Granskningsutlåtande

Detaljplan för del av kv. Triangeln m. fl. inom stadsdelen Bergshamra, upprättad i juni 2021

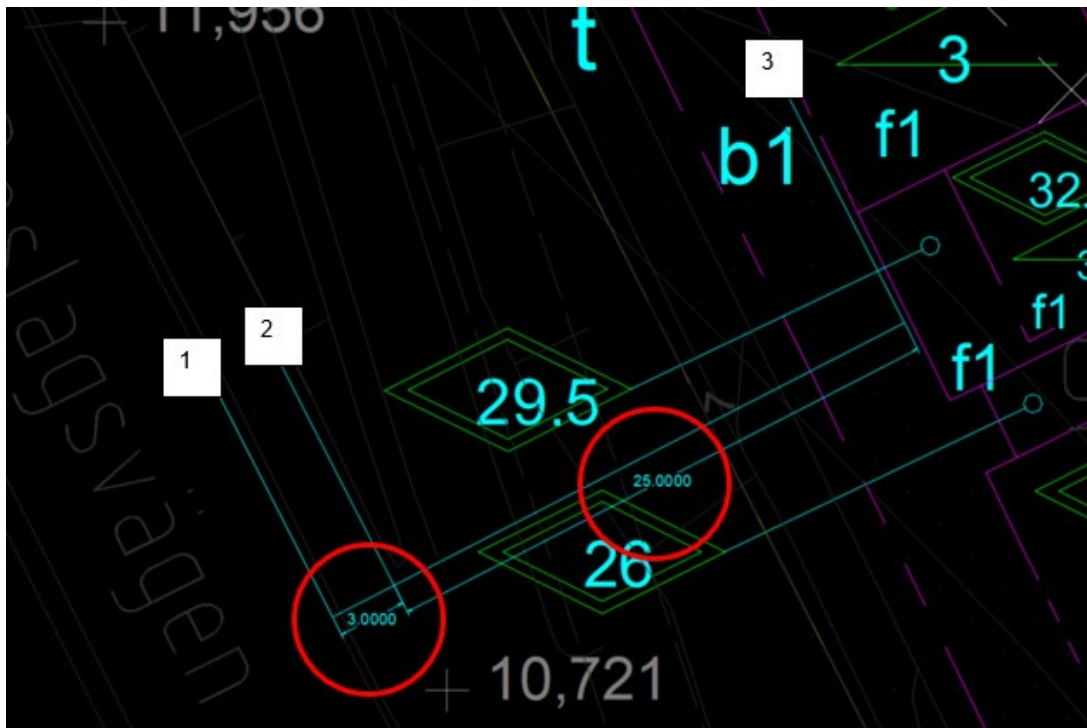
Lantmäteriet framför följande synpunkter:

- Den administrativa bestämmelsen t är fortfarande inte avgränsad med administrativa gränser i plankartan.
- I grundkartan saknas fastighetsbeteckningar för fastigheterna Bergshamra 4:31, Sfären s:1, Stockholm Norra Djurgården 1:25.
- För att underlätta orienteringen förståelsen av detaljplanen är det bra om Ålkistan skrivs in i kartan då den nämns i planbeskrivningen.
- Inom Triangeln s:1 finns en gemensamhetsanläggning, Triangeln ga:1, inget nämns i planhandlingarna hur den ska hanteras.
- Det framgår inte av genomförandet vem som ska stå för rättningskostnader för de olika rättningsåtgärderna.
- Det framgår inte att fastighetsregleringarna och upphävande/omprövning av gemensamhetsanläggningen kan aktualisera frågan om ersättningar mellan berörda parter.

Miljö- och byggnadsförvaltningens kommentar: *Avgränsningen för den administrativa bestämmelsen t har förtydligats på plankartan. Ålkistan och ovannämnda fastigheter har lagts till i grundkartan. Genomförandebeskrivningen har kompletterats med en beskrivning av hur gemensamhetsanläggningen ga:1 ska hanteras, vem som ska stå för rättningskostnader samt med information om att fastighetsregleringarna och upphävande/omprövning av gemensamhetsanläggningen kan aktualisera frågan om ersättningar mellan berörda parter.*
